# Comune di Cembra Lisignago

**OGGETTO:** CORREZIONE ERRORI MATERIALI AI SENSI DELL'ART. 44 DELLA L.P. 15/2015 – PIANO DI RECUPERO, CONSERVAZIONE E VALORIZZAZIONE DEL PATRIMONIO EDILIZIO MONTANO TRADIZIONALE – COMUNE DI CEMBRA LISIGNAGO.

**CORREZIONE DI ERRORI MATERIALI AI SENSI DELL'ART. 44 DELLA L. P. 15/2015**

# **RELAZIONE PER LA CORREZIONE DI ERRORI MATERIALI CONTENUTI SULLE SCHEDE DEL PEM DI CEMBRA - LISIGNAGO**

## **SCHEDA 21-2**

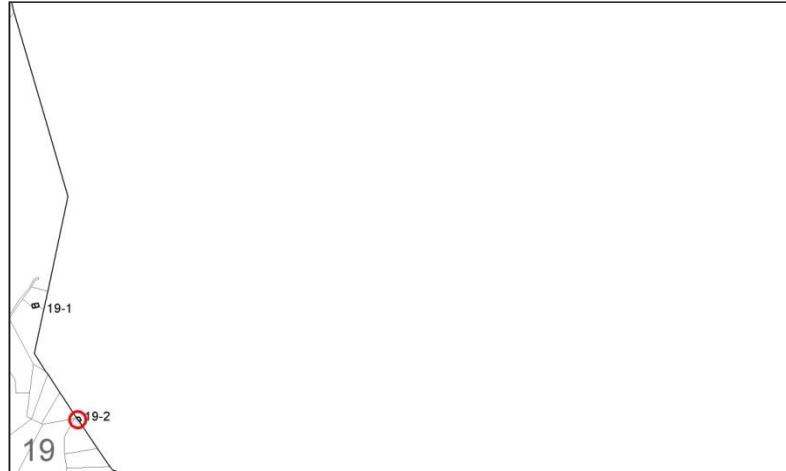
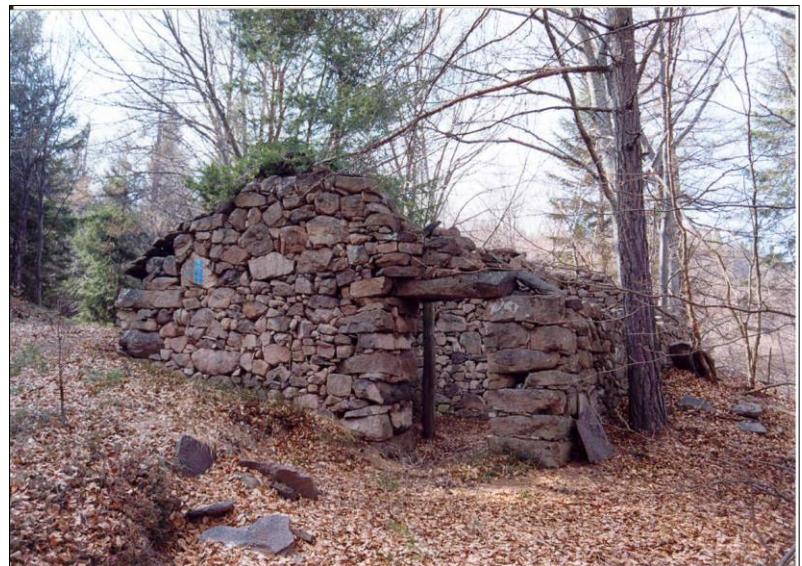
Come avvenuto per la maggioranza dei manufatti in condizioni di precarietà, censiti all'epoca, le dimensioni erano quelle risultanti da un rilievo sommario, che non comprendeva la rimozione dei detriti e del fogliame, depositato nel corso degli anni nel sito, in modo da mettere a nudo l'intera pianta del manufatto.

La proprietà ha evidenziato la non corrispondenza delle misure riportate in scheda e ne ha chiesto la correzione sulla base di un rilievo effettuato dopo aver rimosso i crolli, il fogliame e il terriccio depositato all'interno del perimetro murario del manufatto.

In seguito a tale richiesta è stato eseguito un sopralluogo da parte dell'ing. Davide Nardin dell'Ufficio Tecnico del Comune e dal Custode Forestale Luca Dallabetta, al fine di verificare la veridicità di quanto rilevato e di escludere successive manomissioni della cerchia muraria, avvenute successivamente al primo sopralluogo di rilevamento.

Constatata la consistenza delle murature e le dimensioni effettive in pianta del manufatto si predisponde una rettifica delle dimensioni contenute sulla scheda in coerenza con lo stato di fatto.

Si propone la modifica delle dimensioni presenti sulla scheda e lo stralcio della previsione di trasformazione limitata dalla dimensione del manufatto, con possibilità pertanto di una destinazione d'uso ad abitativo temporaneo.

# 19 - 2

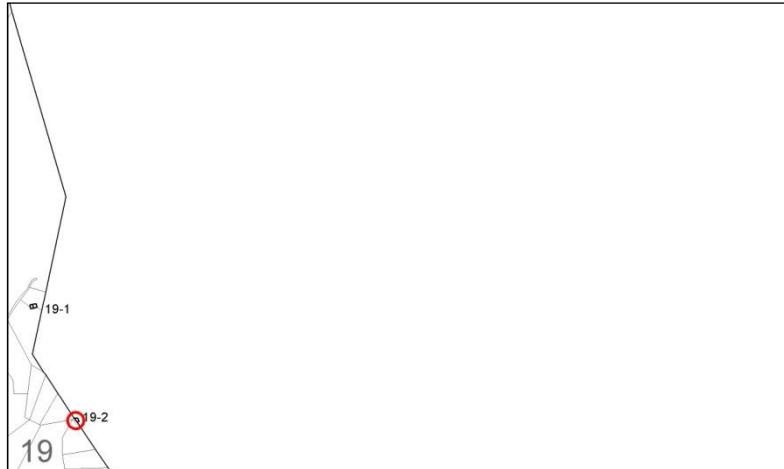
Per un errore materiale è stata però inserita negli elaborati dell'adozione finale la scheda originaria (versione 1. Adozione) priva delle indicazioni e prescrizioni subite nell'iter della Variante.

Va inoltre corretta la futura destinazione d'uso del manufatto come da risposta alle osservazioni (vedi osservazione n. 5) ai sensi dell'art. 37 della L.P. 15/2015 dove si prevedeva che: "In sintonia con quanto previsto dal PREM nel caso di accatastamento del bene che lo rende recuperabile ai fini della residenza temporanea, e verificate le caratteristiche dimensionali del manufatto, si modifica la scheda attribuendo al manufatto la categoria d'intervento B".

Si propone la sostituzione della scheda corretta secondo le richieste della PAT e destinazione d'uso abitativo temporaneo, come approvato dal Consiglio comunale in 2. Adozione. (vedi scheda in allegato).
